Antrag auf Instandsetzung der Gebäude in der Baubergerstr 4 bis 6 und Dachauer Str. 401 bis 403

Dokumentation zu Baumängel, Defizite im Brandschutz und Planungsfehler in der Baubergerstraße 4, 4a, 6, 6a – Stand 05.07.2023

Verschmutzung Gauben und Fassade

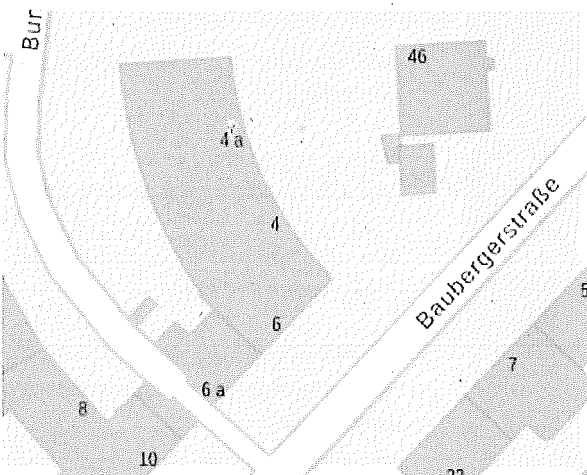
Die verputzten Gauben – ehemals weiß getüncht – sind bereits nach wenigen Jahren stark verschmutzt.

Die Verschmutzung und der Algenbefall an den Gauben ist großflächig vorhanden.

Auch die restliche Fassade ist stark verschmutzt.

Eine Überarbeitung der Fassade wird beantragt.

Brandlast Fassade Südost

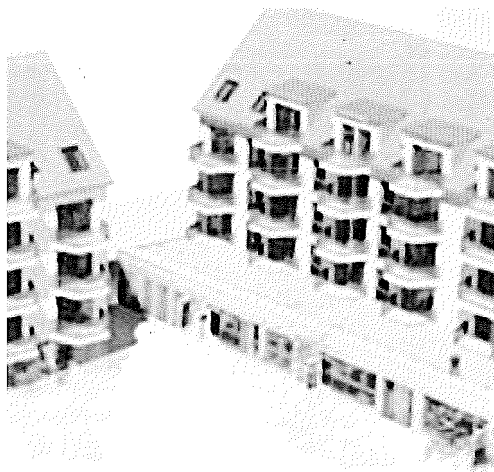
- ① Brandlast durch Planen (brennend abtropfend)
- ② flächig angebrachte Vollwärmeschutz aus brennbarem Polystyrolschaum ③ auch über die Brandabschnitte ④ und über der Tiefgaragenausfahrt

Eine Überprüfung des vorbeugenden Brandschutzes wird beantragt.
